リープトンエネルギー株式会社

総合カタログ(2021.2 第4版)の誤記のお詫びと訂正

この度、弊社総合カタログ(2021.2 第4版)P8 掲載【LP182*182-M-72-MH】と
P10 掲載【LP166*166-M-60-MH】内容に関して、記載に誤りがございました。
深くお詫び申し上げますと共に、以下の通り訂正させていただきます。

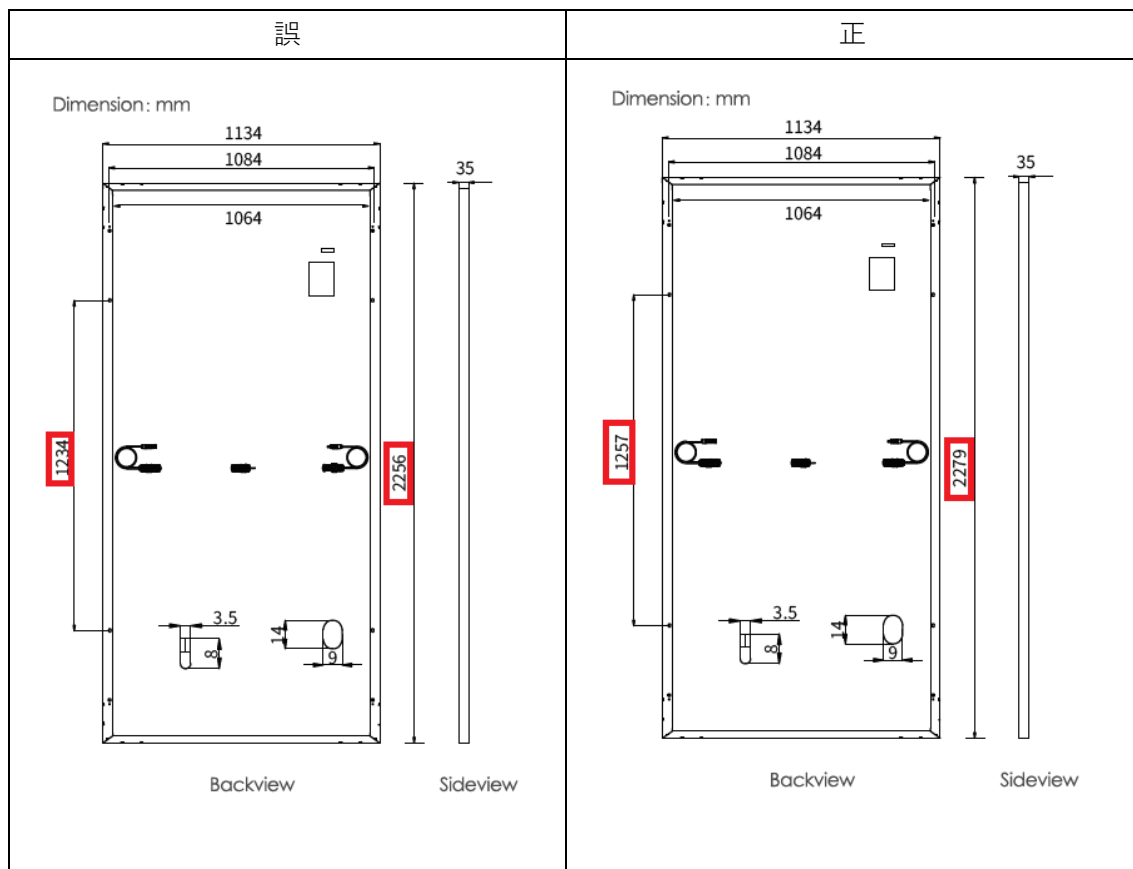
① P.8 製品図面 ※カタログ記載図面は参考用のため、詳細は仕様書をご参照下さい。

② モジュール変換効率

出力	誤	正
535W	20.9%	20.7%
540W	21.1%	20.9%
545W	21.3%	21.1%
550W	21.5%	21.3%

③ アイコン部分

誤	正

④ 部材仕様

項目	誤	正
質量	28.5kg	29kg
モジュールの寸法	2256*1134*35mm	2279*1134*35mm

⑤ P.10 製品図面 ※カタログ記載図面は参考用のため、詳細は仕様書をご参照下さい。

誤	正
